BZP.271.77.2020.AZ

Dotyczy postępowania: Dostawa wyposażenia pracowni CNC oraz pracowni obróbki metali

Dotyczy zamówienia częściowego nr 2

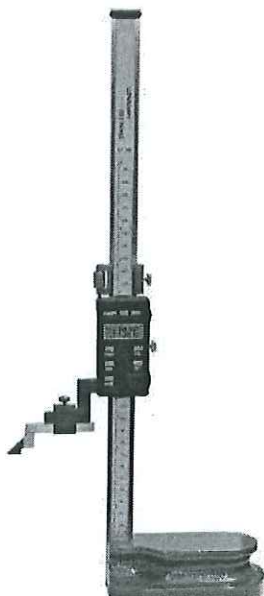
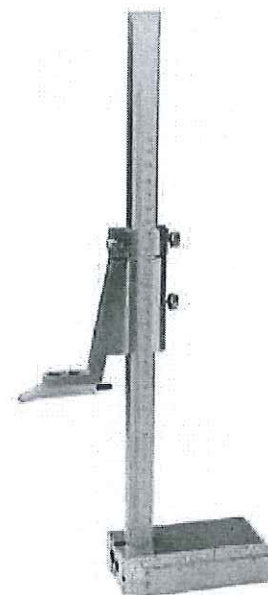
Poz. nr 1 - wysokościomierz - zakres pomiarowy 300 mm, odczyt 0,01 mm.

Zamawiający nie podał / określił typu konstrukcji wysokościomierza traserskiego jakiego wymaga. Wysokościomierze analogowe (noniuszowe) o konstrukcjach jak na zdjęciu 2 i 3 - nie występują (jak jest błędnie podawane w Internecie jako 0,01mm) z odczytem 0,01 mm, ich prawidłowy odczyt wynosi 0,1 mm. Dlatego parametry (wg kart katalogowych) spełniałby jedynie wysokościomierz z odczytem elektronicznym jak na zdjęciu 1.

Prosimy o określenie czy o tego typu przyrząd chodzi.

Zamawiający podał w opisie parametry, jakie ma spełniać urządzenie. Jeżeli są Państwo w stanie zaoferować wysokościomierz z odczytem elektronicznym o takich parametrach to będzie on spełniał wymagania określone w SIWZ.
